Statens vegvesen

Vår dato:
19.09.2017

Løyve til å bygge avkøyrsløse – Fv. 423 – Gnr. 168 bnr. 272, 50 og 10 – Fedje kommune – Tiltakshavar: [Kurt Rongevær]

Profilplan
Veg til nauwt - Kvot Rongues
M= 7:250
6/1-2017
Kjell Samnæs

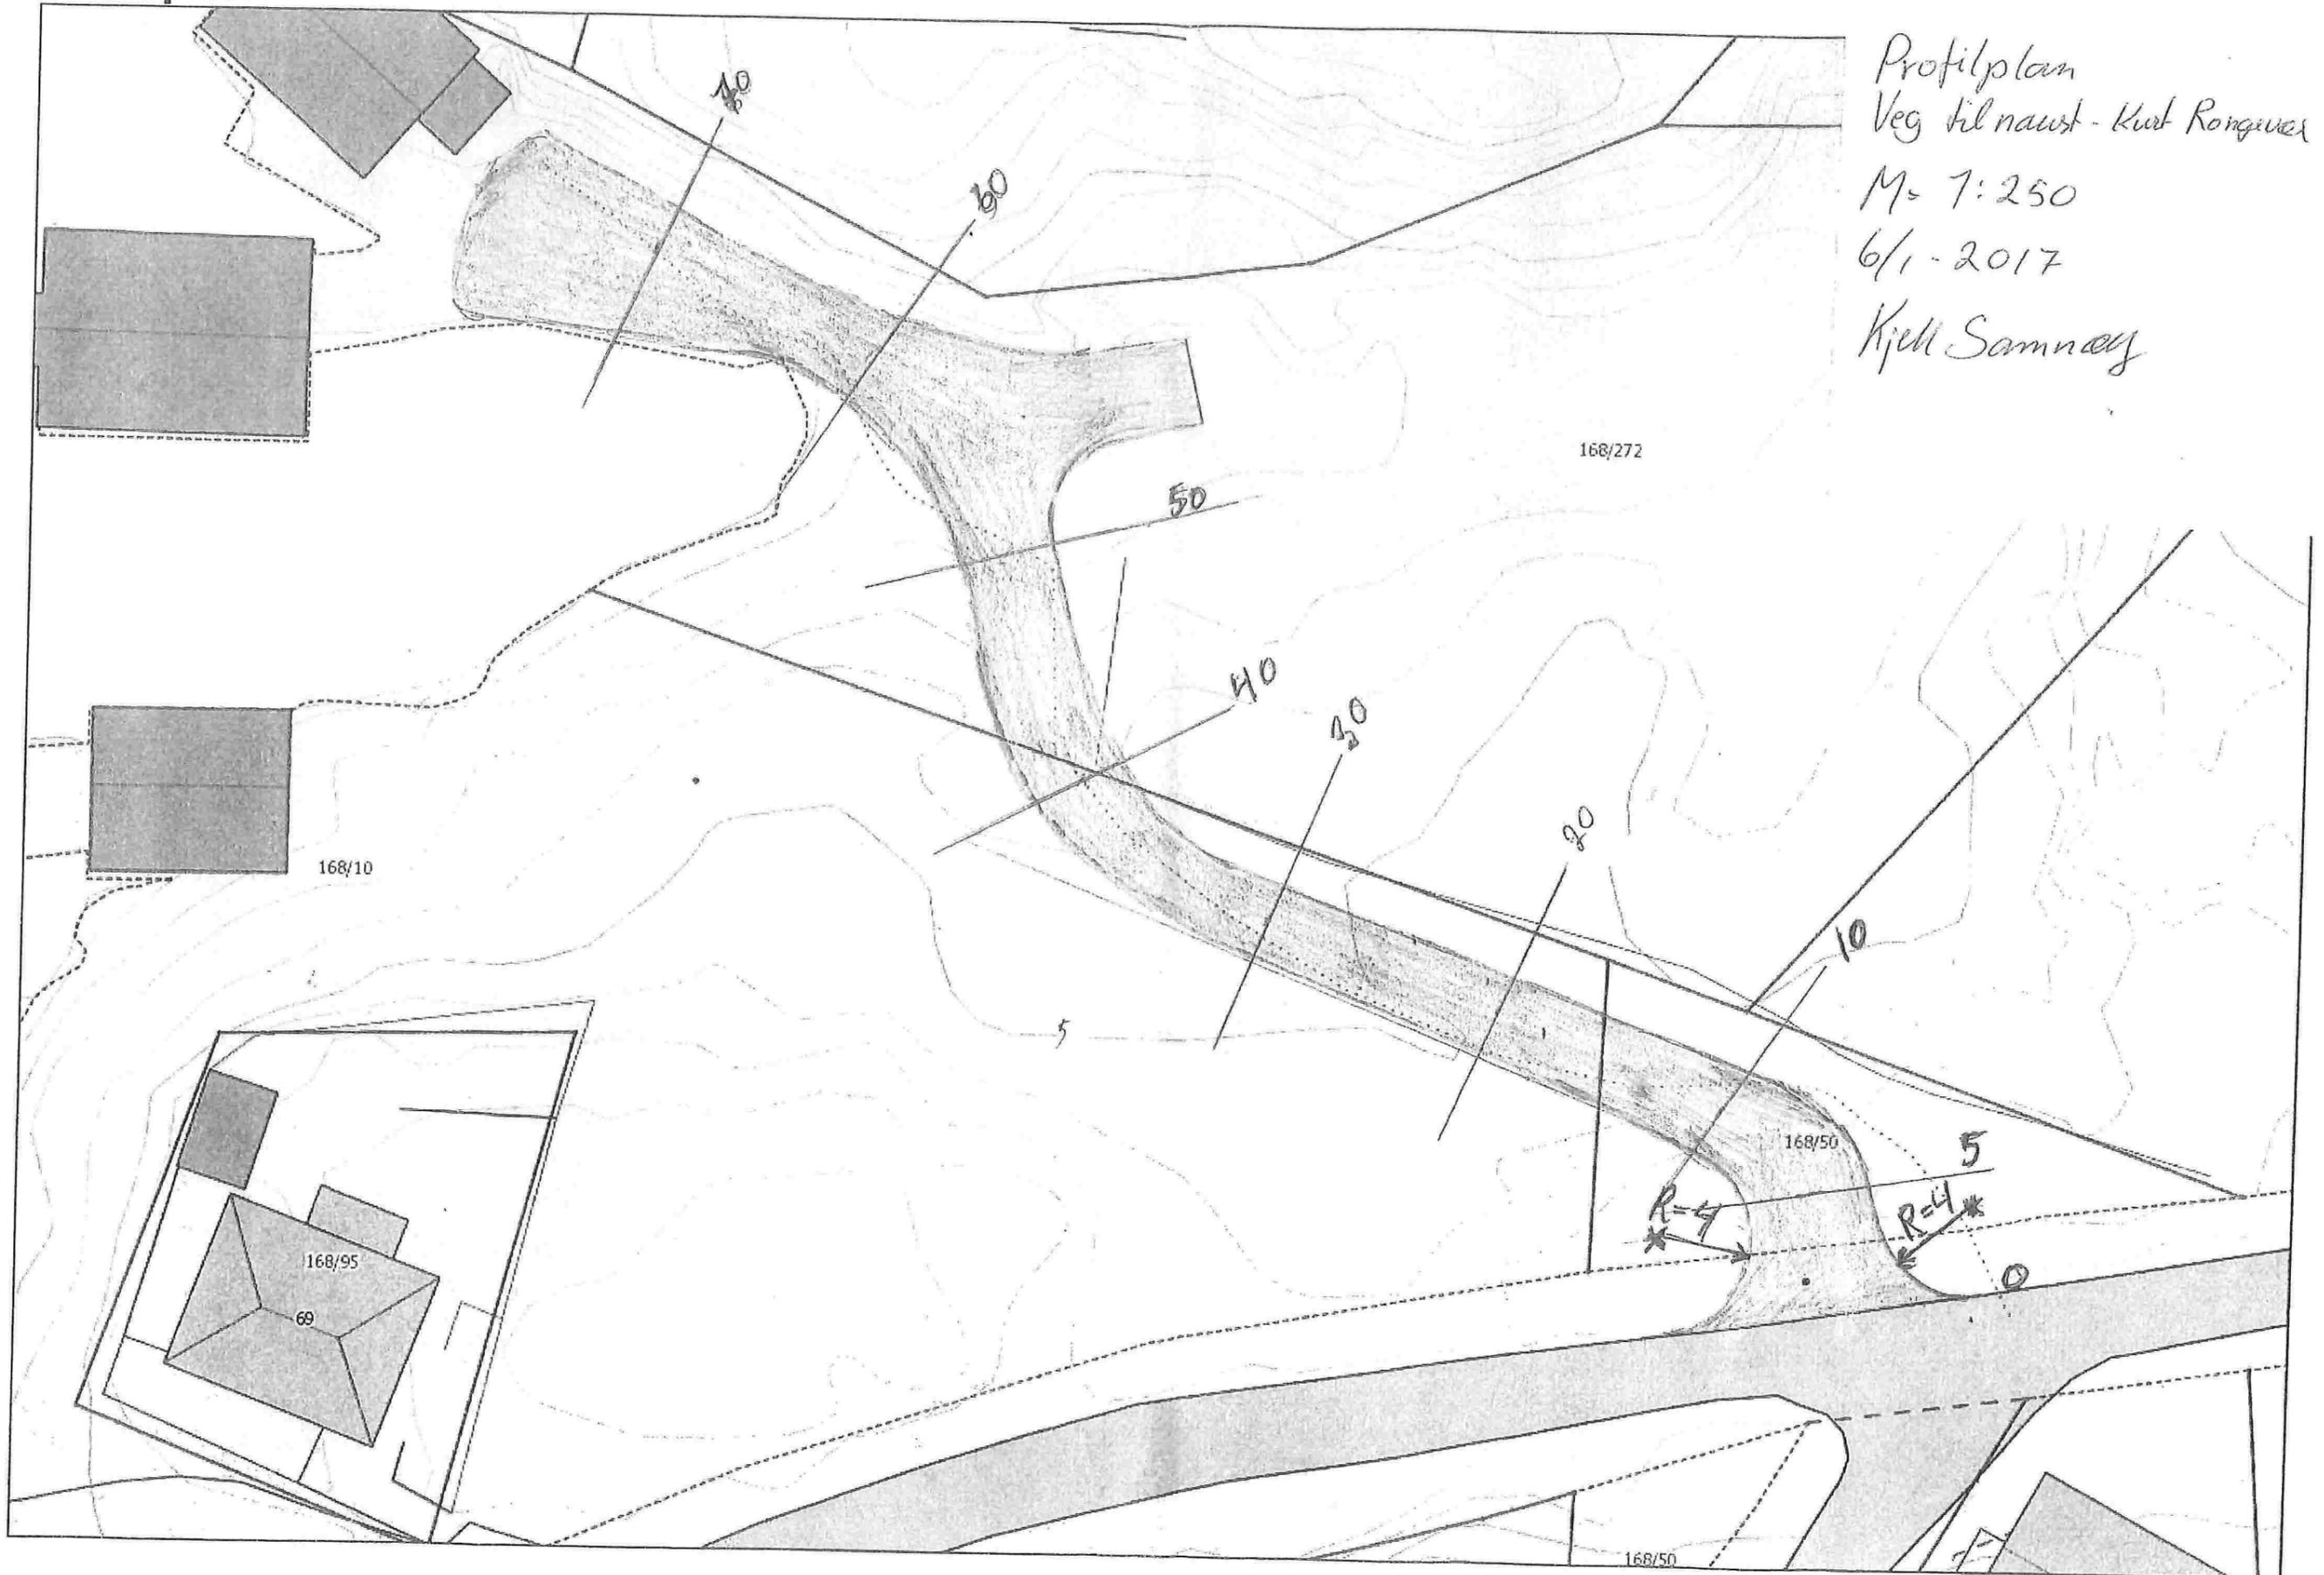
1. Avkøyrsløse skal plasserast i tråd med situasjonsplan, datert 06.01.2017. Svingeradius på begge sider av avkøyrsløse skal vere minimum 4,0 meter og frisiktkravet er minimum 4x45 meter.
2. Løyvet gjeld avkøyrsløse til dei nemnde nausteigedomane.
3. Dersom det ikkje er snuplass der frå før, må det etablerast ein snuplass inne på eigedommen, slik at det ikkje blir nødvendig å rygge ut på offentlig veg.
